# 1. MEJORAS GENERALES AL MANUAL DE INFRAESTRUCTURA CICLISTA

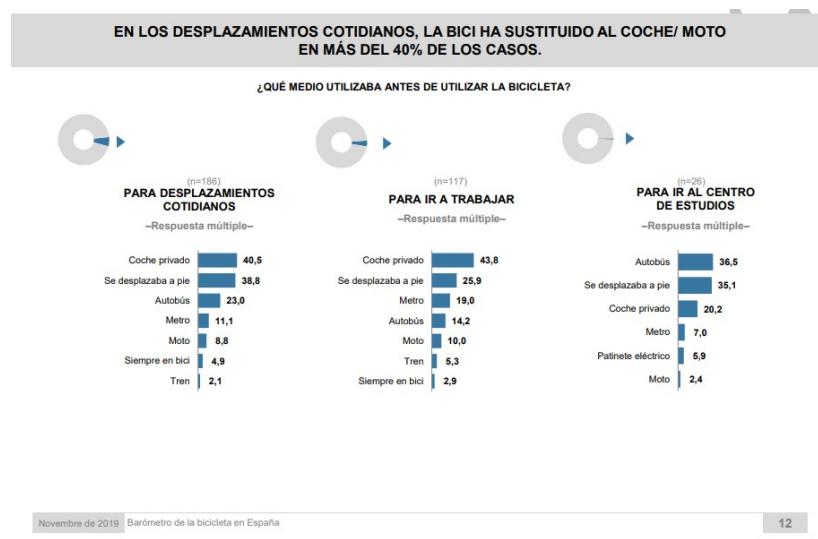
1.4 *El nivel de servicio de una vía* (pag. 29), es decir, la relación entre la capacidad de vehículos de una calle y la demanda, en ningún caso puede ser obstáculo para implantar una infraestructura ciclista. Por 3 motivos:

Número potencial de pasajeros que podrían circular por un carril de 3,5 metros en un entorno urbano durante un periodo de 1 hora. Fuente: Dekoster & Schollaert (1999).

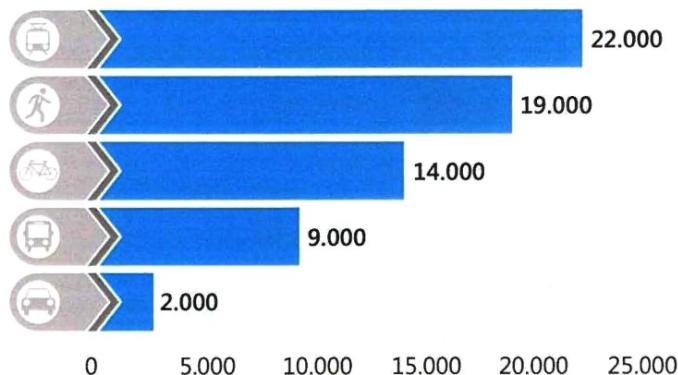
- **La infraestructura ciclista reduce pues, el nivel de servicio de una vía en lo que se refiere al flujo de vehículos motorizados (demanda)** ya que provoca el traspaso modal. Además, en lo que se refiere al espacio público, recordamos que la bicicleta resulta unas 7 veces más eficiente que el automóvil privado en la ocupación de espacio para la circulación y en la ocupación de espacio para aparcar.

Figura 53: Distribución de la concentración de los gases contaminantes en una calle de 4 carriles

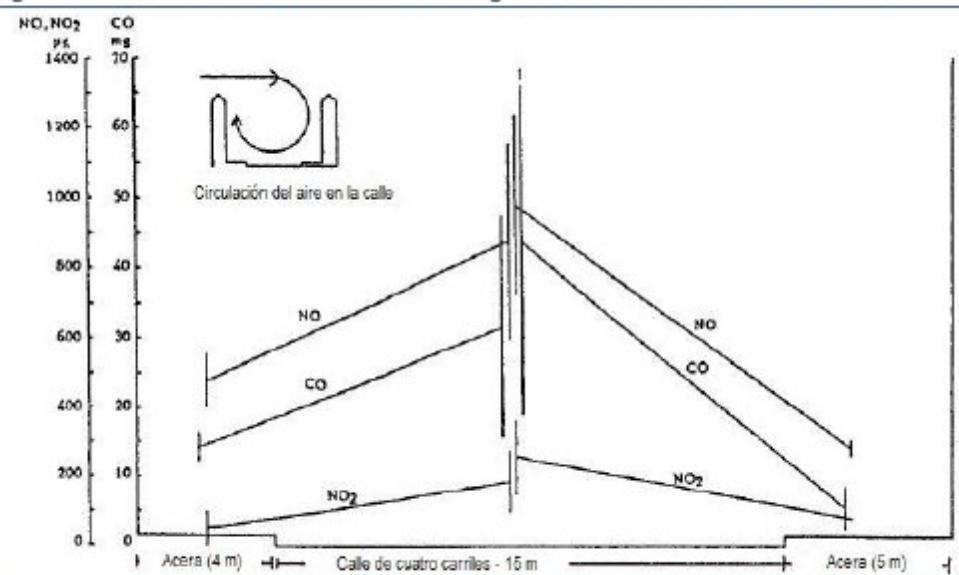
1.6 En el manual aparecen “soluciones” totalmente descartables como el **carril bici a la izquierda del carril bus** (efecto sándwich -pag.42, 55, Solución 3 pag. 169, 171, 172, 173) o **en el centro de la calzada cuando no hay resguardo** de acera/mediana. El alto nivel de estrés causado por estar rodeado de coches, la inseguridad real y percibida y la mayor concentración de gases contaminantes en el centro de las calzadas, descarta un uso expansivo de la bici y por tanto contraviene el principio de equidad y visión 8-80. Estas soluciones son peor en tramos de subida, algo, por desgracia, común en Madrid (Atocha, Gran Vía, Marqués de Urquijo,...). **El presente manual debería forzar a una rectificación en estas calles.**

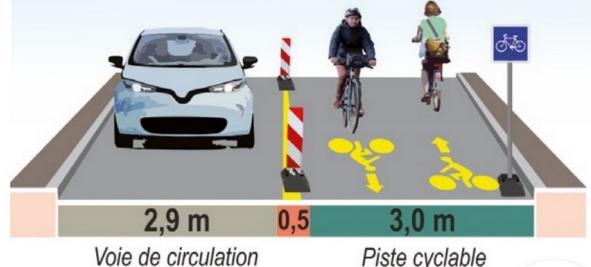
**Avant** → Voie urbaine bi-directionnelle

**Après** → Voie à sens unique + piste cyclable bi-directionnelle
